Doplňující informace č. 5 Pardubice – výběrové řízení na dodavatele stavby

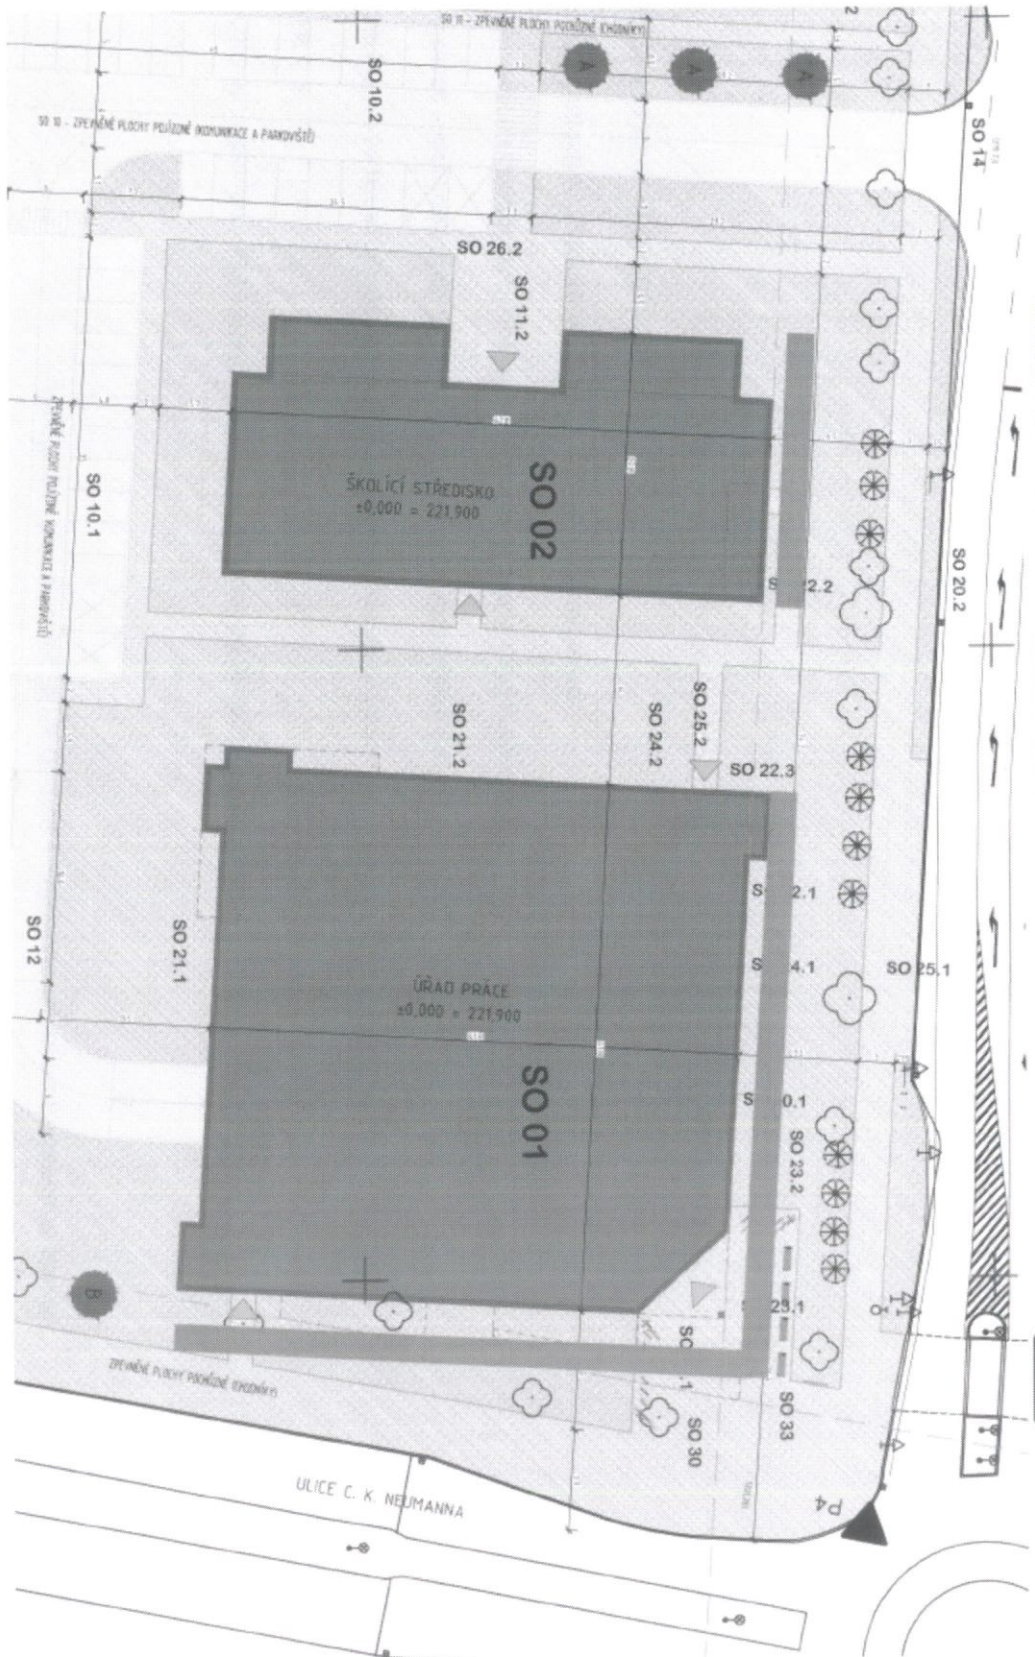
V jaké části stavební jámy je v zadání uvažováno se zřízením záporového pažení?

Záporové pažení se předpokládá v liniích schématicky vyznačených ve

výřezu situace – vizte níže. Rozsah potřeby užití záporového pažení bude

nutno upřesnit na základě následných průzkumů a výsledků další projektové

a přípravné činnosti – znázorněný rozsah je pouze předpokladem

vycházejícím ze současných znalostí.
